経済産業省

平成 20・12・17 原院第 2 号

経済産業省原子力安全・保安院長 薦田 康久

島根原子力発電所 2 号機のウラン・プルトニウム混合酸化物燃料の使用に係る国への原子炉設置変更許可申請の申請了解について（回答）

燃料プール概要図

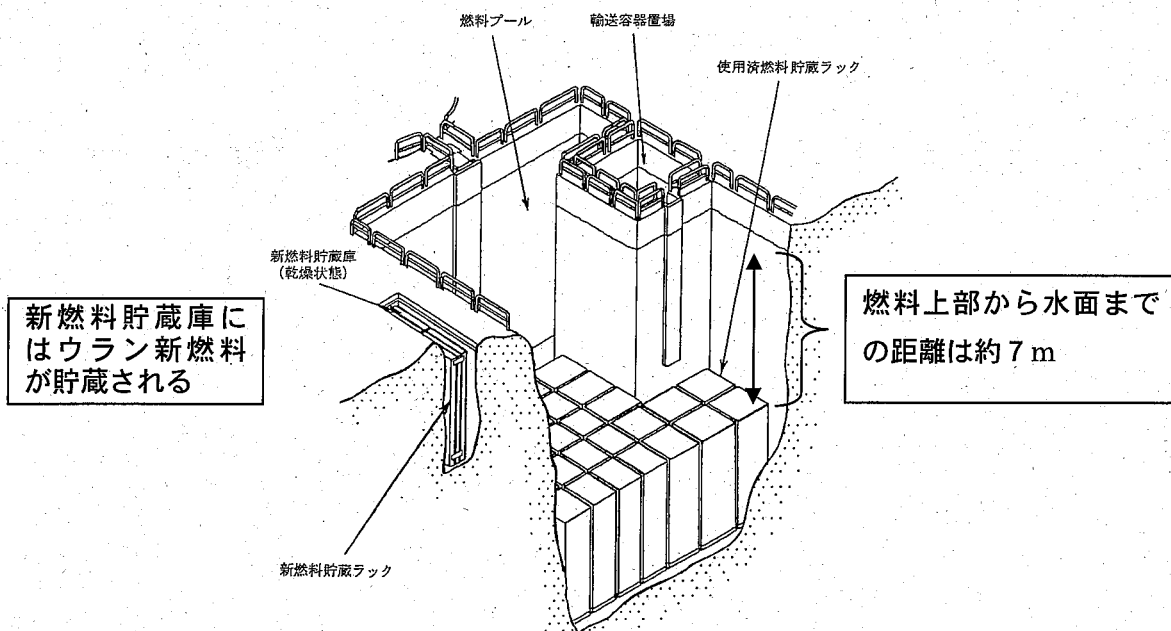
また、使用済 MOX 燃料は、使用済ウラン燃料と同様、全て水中で取り扱い、燃料プール内に貯蔵することとなる。水は 1 m の水深で放射線を 1/1000 以下に低減させることができ、燃料プールに保管中の燃料上部から水面までの距離は約 7 m あることから、燃料プール水による遮へい効果により、使用済 MOX 燃料の貯蔵中に被ばくの問題が生じることはない。

MOX 燃料集合体内の燃料棒の配置例（島根 2 号機の例）

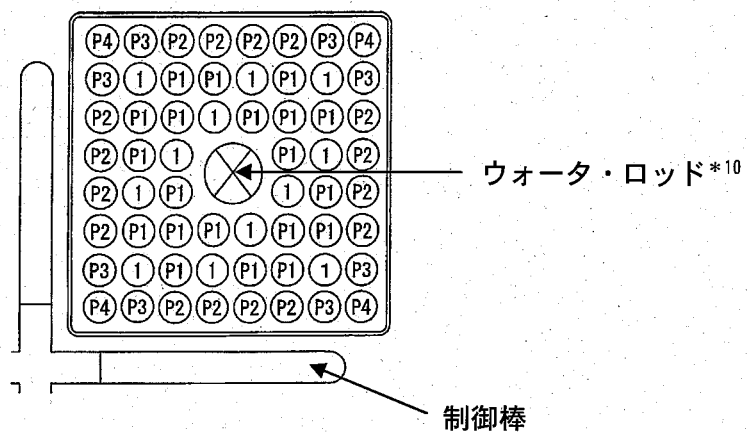
制御棒の反応度価値は、制御棒に近い燃料棒がどのくらい熱中性子を吸収するかによって変化する。MOX 燃料集合体では、制御棒に近い燃料集合体外周部に比較的低いプルトニウムの含有率の低い MOX 燃料棒を配置することにより、この近辺の燃料棒による熱中性子の吸収を少なくし、制御棒が吸収する熱中性子の量の低下を押さえるよう、燃料集合体内の燃料棒の配置設計を行っている。

燃料集合体の配置例

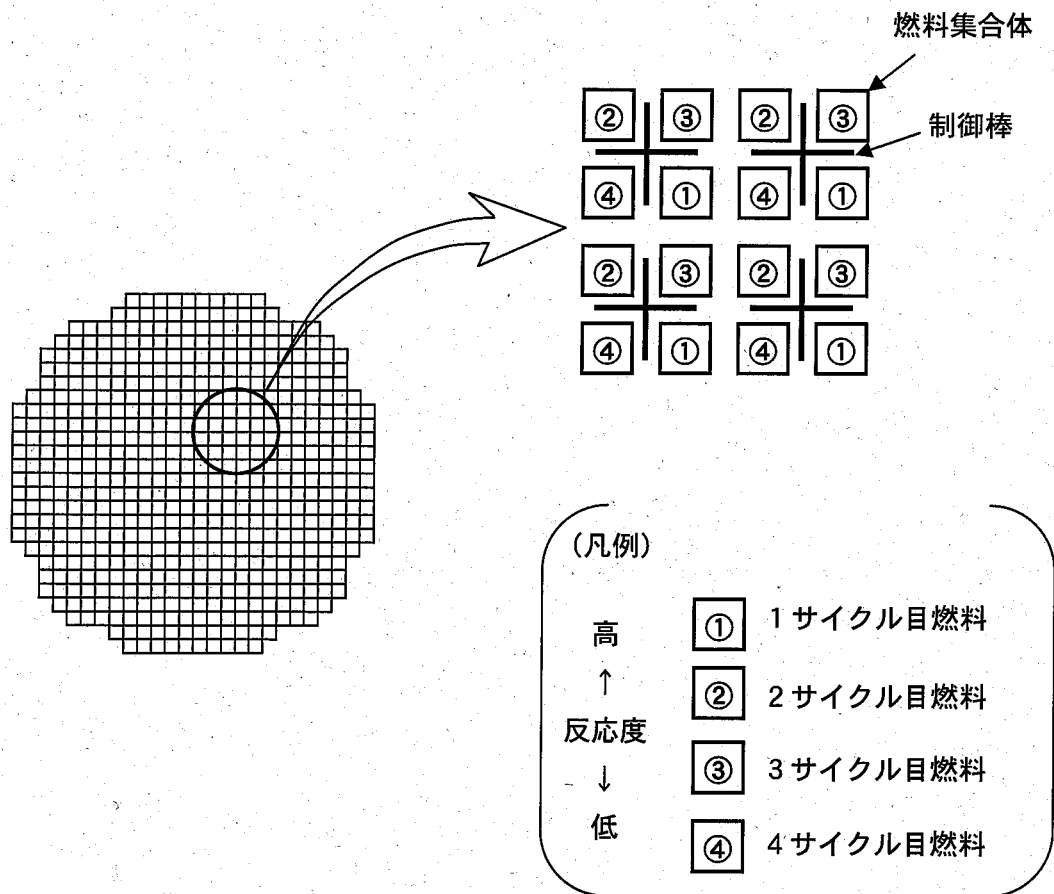
MOX 燃料を装荷した炉心でも、MOX 燃料集合体を含めて反応度の高い燃料が集中しないように燃料集合体の配置を考慮し、最も反応度価値の大きい制御棒1本の反応度価値を抑えることにより、最も反応度価値の大きい制御棒1本が仮に挿入できない場合でも、原子炉を安全に停止できる設計としている。

MOX 燃料装荷炉心の燃料集合体配置例（島根2号機の例）

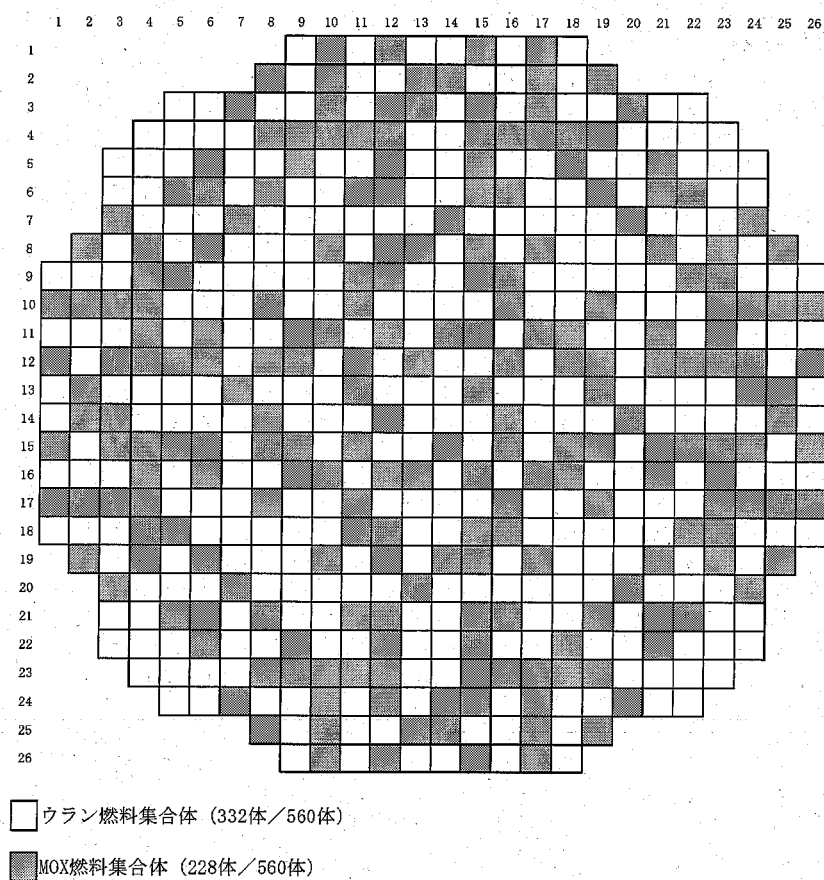
下図に、島根2号機においてMOX燃料を最大装荷体数である228体装荷した場合の炉内配置の例を示す。

燃料集合体の配置例

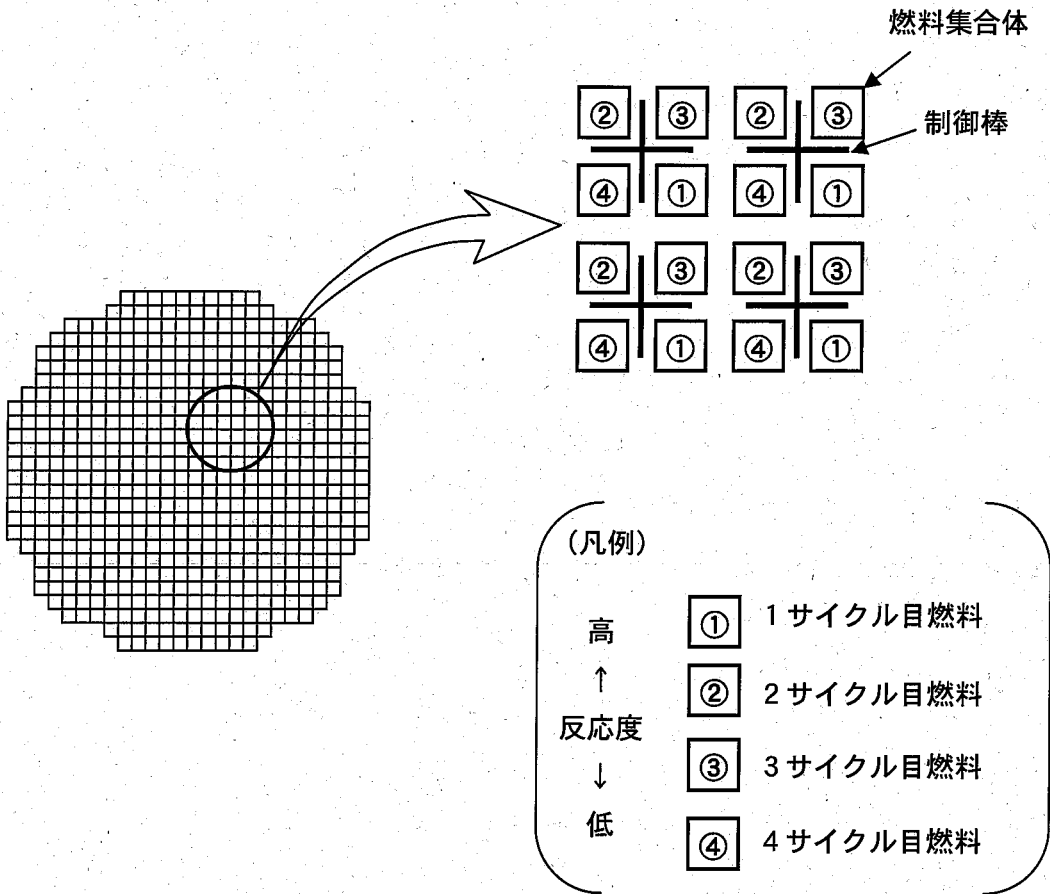
燃料集合体の配置においては、下図の配置例に示すとおり、従来のウラン燃料のみの炉心と同様、反応度の高い1サイクル目燃料及び2サイクル目燃料には反応度の低い3サイクル目以降の燃料を隣接させることにより、反応度の高い燃料が集中しない設計としている。

第1図 FP ガス放出率の測定結果⁽¹⁾

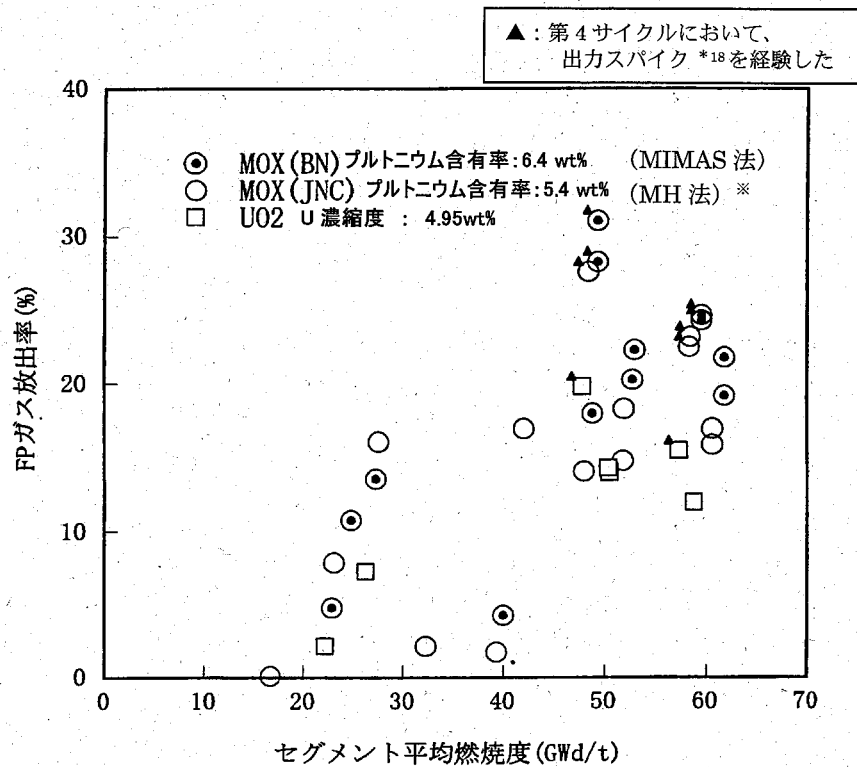
プルトニウムスポットの存在による FP ガス放出への影響については、最近の MOX 粉末製法のうち、MIMAS 法により製造した MOX 燃料の FP ガス放出率の測定結果を第 1 図及び第 2 図に示すが、MOX 燃料とウラン燃料の測定結果に大きな差は見られない。

第2図 FP ガス放出率と経験最高出力

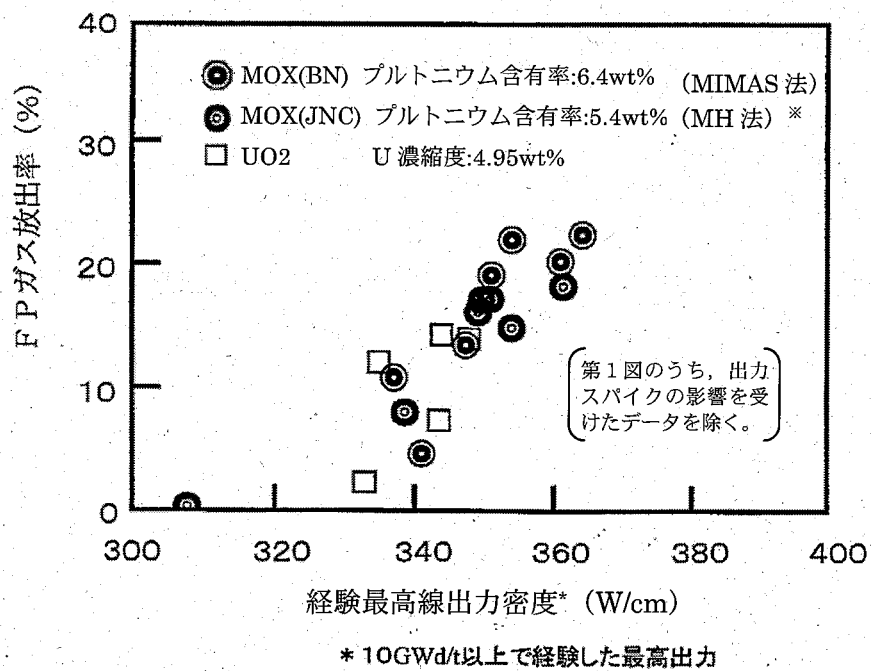
第 2 図は、第 1 図のデータを、取り出しまでに経験した最高出力（10GWd/t 以上で経験した最高出力）で整理したものであるが、MOX 燃料及びウラン燃料の FP ガス放出率の測定結果に大きな差は見られない。

第3図 プルトニウムスポット径の測定例

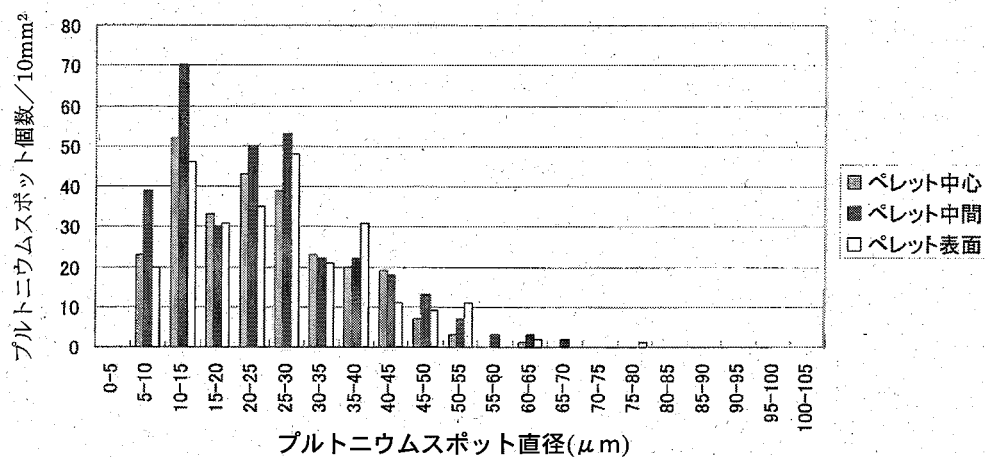
最近の製法である MIMAS 法及び SBR 法で製造された MOX 焼結ペレット中のプルトニウムスポット径の測定例を第3図に示す。第3図に示すとおり、MIMAS 法の測定例では、 $20\mu\text{m}$ 以下の個数が多く、最大でも約 $200\mu\text{m}$ 、SBR 法の測定例では、平均約 $24\sim 28\mu\text{m}$ 、最大でも約 $90\mu\text{m}$ と報告されている。
